CONCESSIONE DI COLTIVAZIONE TRAVALE

Nuove Postazioni di Manutenzione Campo Montieri_7 – Radicondoli_35 – Radicondoli_36

Variante al Regolamento Urbanistico e Piano Strutturale del Comune di Radicondoli
Estratto cartografico «Stato ATTUALE» e «Stato MODIFICATO»

Codice PAUR: CTr303_VarUrb

PROPOSTA
Stato MODIFICATO

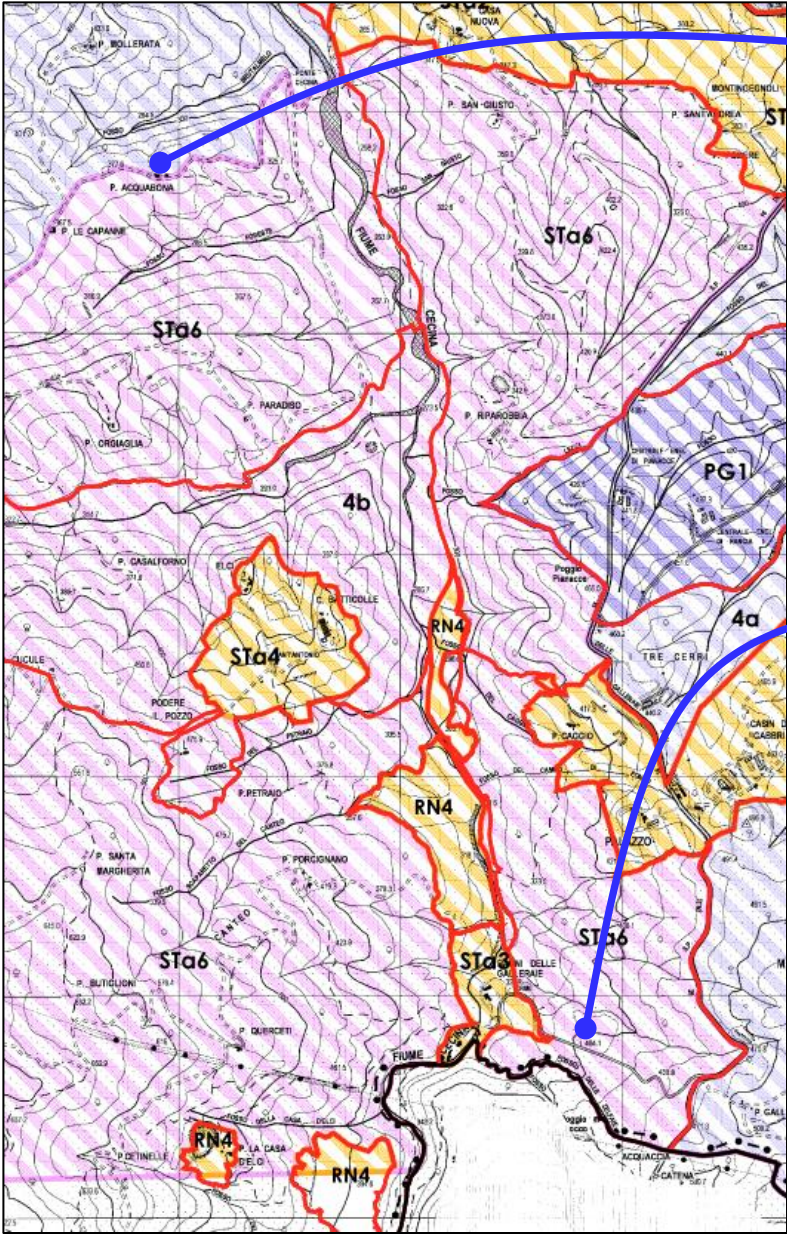
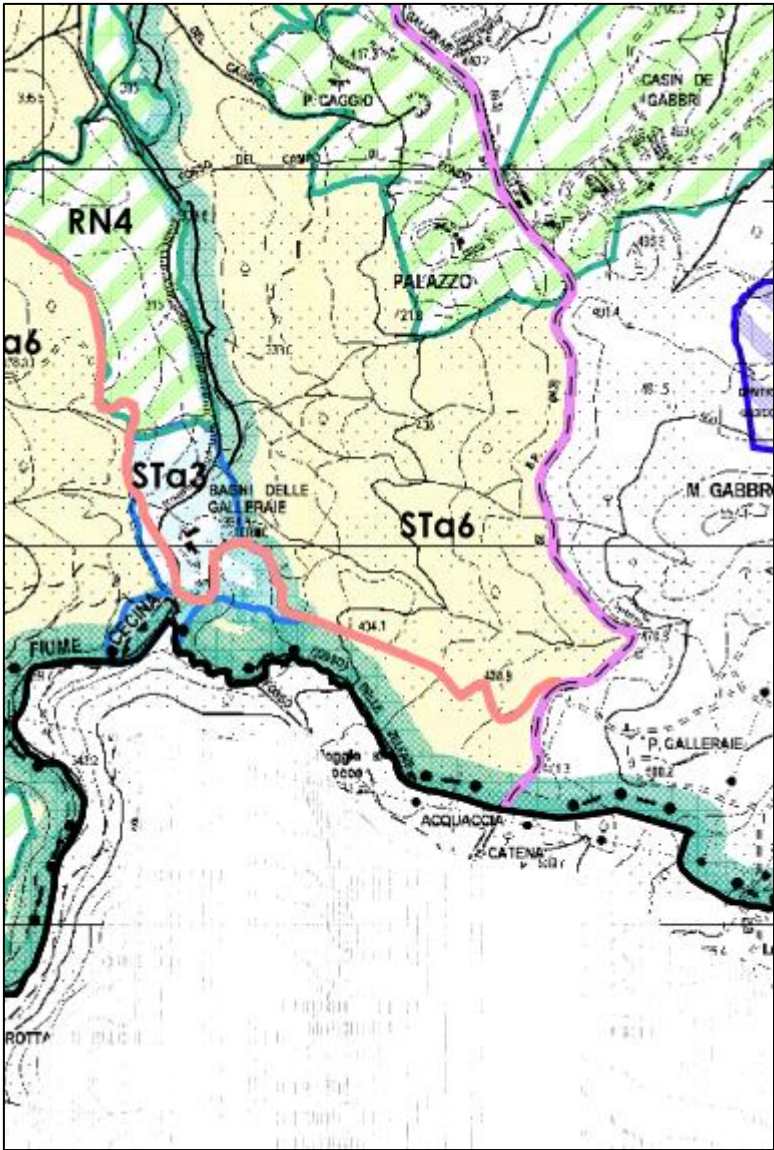
Inserimento delle aree
contenenti le nuove
Postazioni
Radicondoli_35 e
Radicondoli_36 nelle
UTOE PG – senza
limitazioni (UTOE
produttive)

PROPOSTA
Riperimetrazione STa6
UTOE Rispetto
paesaggistico

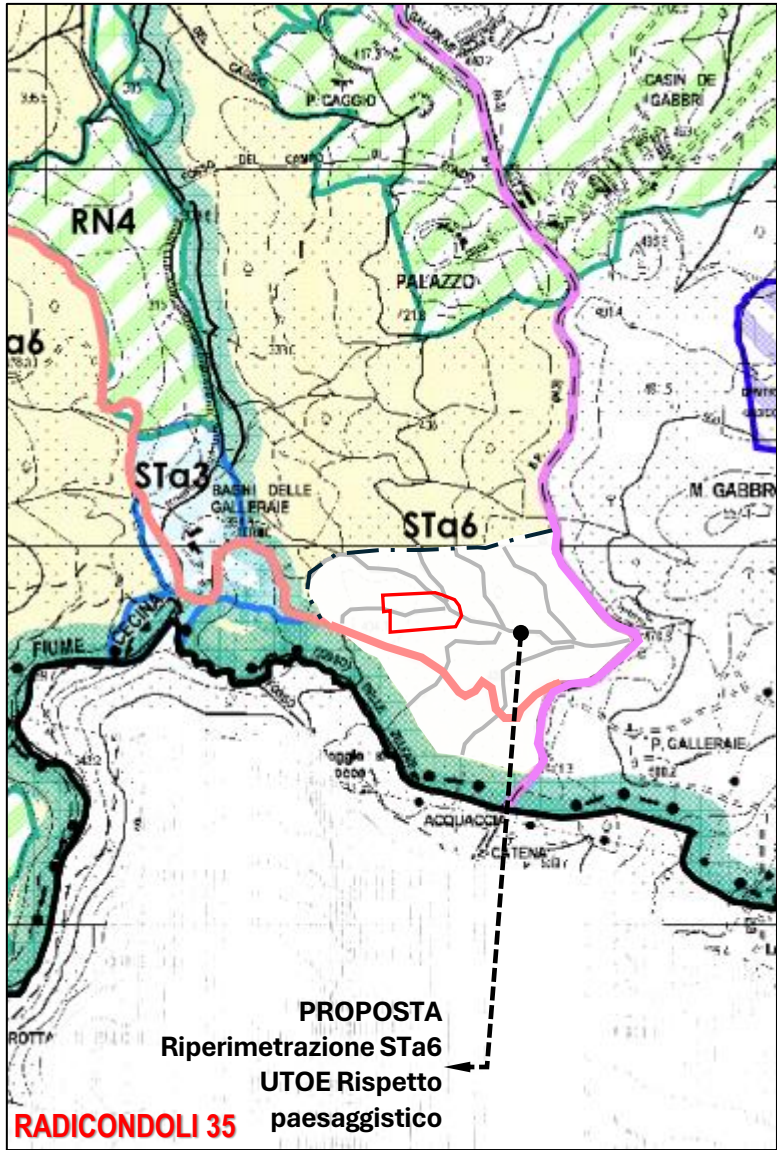
Riperimetrazione dell'area STa6 UTOE area di rispetto paesaggistico in modo da escludere l'area della postazione Radicondoli_35 dall'area di rispetto paesaggistico
